PZD.3450.5.2019

Dotyczy: Postępowania o udzielenie zamówienia publicznego, prowadzonego w trybie przetargu nieograniczonego, na zadanie pn. „Przebudowa drogi powiatowej nr 1103 S odc. od drogi 794 – Wąsosz w km 0+000 – 3+700, gmina Koniecpol - etap I: Przebudowa drogi powiatowej nr 1103 S odc. od drogi 794 – Wąsosz w km 0+000 – 2+000, gmina Koniecpol”

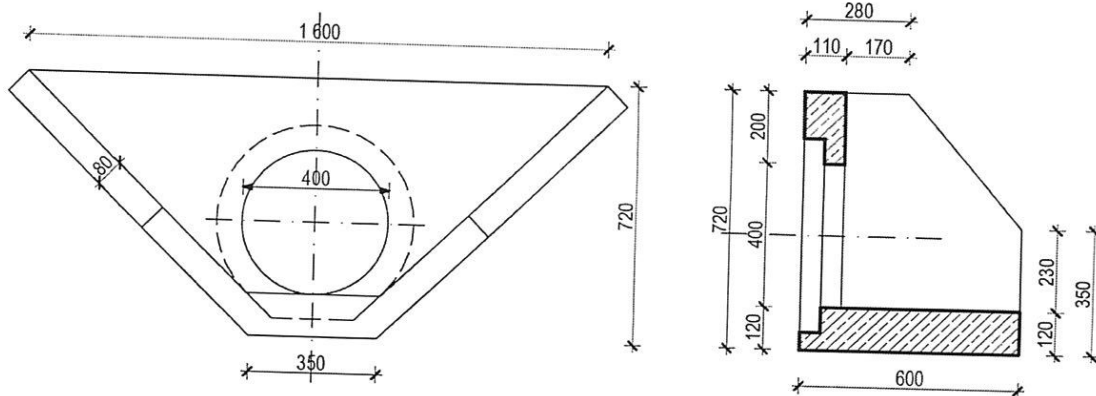
Prosimy o podanie szczegółowych wymiarów prefabrykowanych ścianek czołowych (skośnych ze skrzydełkami) dla przepustów pod zjazdami – poz. 18 przedmiaru robót..

Wymiary ścianek czołowych (skośne ze skrzydełkami) dla przepustów pod zjazdami:

Ścianki czołowe (skośne ze skrzydełkami) dla przepustów pod zjazdami należy wykonać lub dostarczyć gotowe o parametrach takich jak podane poniżej lub wyższych:

Klasa betonu – C30/37, mrozoodporność – F150, nasiąkliwość - $\leq 5\%$, wodoszczelność – W8.
